## Lichterfelde Süd: Bedenken gegen die Bahnverschiebung

aus SIGNAL 07/1991 (September 1991), Seite 13-14 (Artikel-Nr: 10001425)  
IGEB

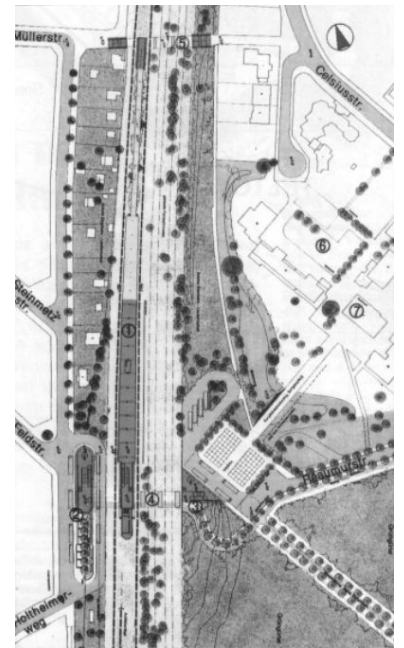
Die IGEB begrüßt die Zurückstellung großer Baumaßnahmen zugunsten der Wiederinbetriebnahme ausdrücklich. Erhebliche Bedenken gibt es allerdings gegen den geplanten Fußgängertunnel an der Müllerstraße ("enge Dreieckröhre", besser wäre eine Brücke) und vor allem gegen den Neubau des S-Bahnhofs Lichterfelde Süd. Dieser soll nördlich des vorhandenen entstehen. Einzelheiten der Planung sind aus Karte und Text der Senatsbauverwaltung zu ersehen hen.

Natürlich würde die Nutzung der Überreste des vorhandenen Bahnhofes angesichts der geplanten und sinnvollen Veränderungen im Bereich Holtheimer Weg - Réaumurstraße keine nennenswerte Kosten- oder Zeitersparnis bringen. Aber drei andere Gründe sprechen dafür, die unter den West-Berliner Bedingungen entwickelte Bahnhofplanung jetzt noch einmal in Frage zu stellen: - Mit der Verlegung des Bahnhofes nach Norden wird der Abstand zum langfristig geplanten S-Bahnhof Giesensdorf an der Osdorfer Straße auf ca. 800 m reduziert, was im Vorortbereich nicht mehr S-Bahn-gemäß ist, so daß der Zusatzhalt damit wohl endgültig "gestorben" wäre.

Große Fahrgastpotentiale, die südwestlich des S-Bahnhofes Lichterfelde Süd vorhanden sind und im Südosten mit dem geplanten Bau von 2000 bis 3000 Wohnungen kommen werden, können mit der vorhandenen Bahnhofslage (neue Ausgänge an beiden Bahnsteigenden vorausgesetzt) besser erschlossen werden, als mit der geplanten.

Lichterfelde Süd ist der äußerste Bahnhof, auf dem eine Übergangsmöglichkeit zwischen Fern- und S-Bahn-Verkehr geschaffen werden kann. Deshalb sollte hier auch ein Regionalbahnsteig zumindest berücksichtigt werden. Weil östlich des S-Bahnhofes Lichterfelde Süd eine Trasse für insgesamt vier Fern- und

Regionalbahngleise freigehalten werden muß, könnte dieser nur südlich der Réaumurstraße gebaut werden. In diesem Fall sollte der S-Bahnsteig parallel zum Regionalbahnsteig liegen. Eine solche "kompakte" Bahnhofsanlage wäre für die Fahrgäste attraktiver organisierbar und könnte besser gegenüber der umgebenden Wohnbebauung abgeschirmt werden (Stichwort Lärm).
